Doctor
JOSÉ LUIS SALAZAR LÓPEZ
Director de Nuevas Creaciones
Superintendencia de Industria y Comercio
Bogotá D.C

Asunto: Respuesta a examen de fondo oficio N° 7055
Solicitante: **CENTRAL REGIONAL DE PRODUCTIVIDAD Y DESARROLLO TECNOLÓGICO DEL TOLIMA**
Título de la solicitud: **“Planta móvil para la producción de filetes de pescado y alimentos de mar”.**
Expediente número: **16-18761.**

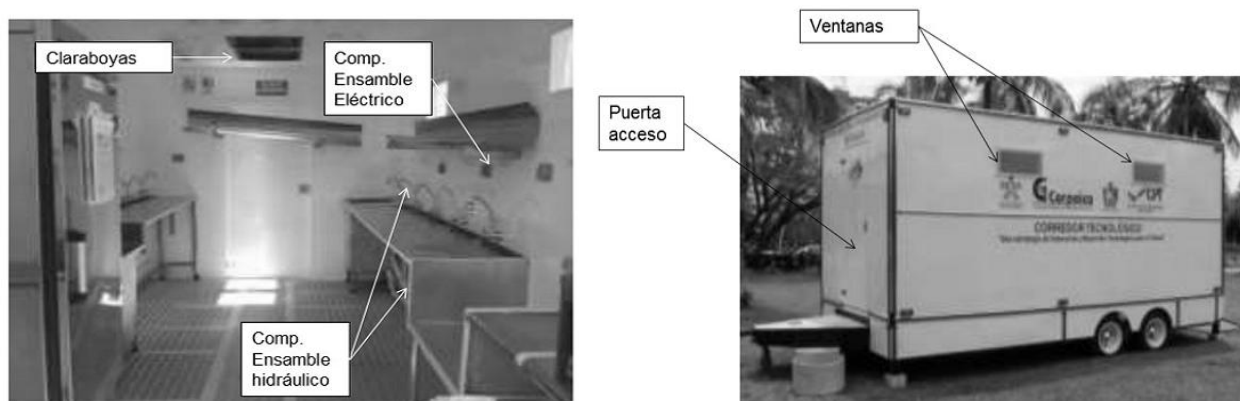
“Las figuras 3 y 14 a 17 no son suficientemente legibles y por tanto, no permiten una adecuada identificación de los componentes, se sugiere reemplazar dichas nomenclaturas para que tales componentes sean fácilmente identificables”

Sobre este particular, el solicitante desea resaltar el hecho que no es cierto que el documento D1, divulgue que “el ensamble estructural exterior **tiene puertas de acceso de material y de personal**”, esto teniendo en cuenta que en las fotografías mostradas solo se observa **una (1) puerta de acceso**:

Acogiendo la amable sugerencia del Examinador, se han modificado las etiquetas en las figuras señaladas, de manera que ahora son legibles. Como parte de la descripción modificada anexa a este memorial se presentan estas figuras editadas.
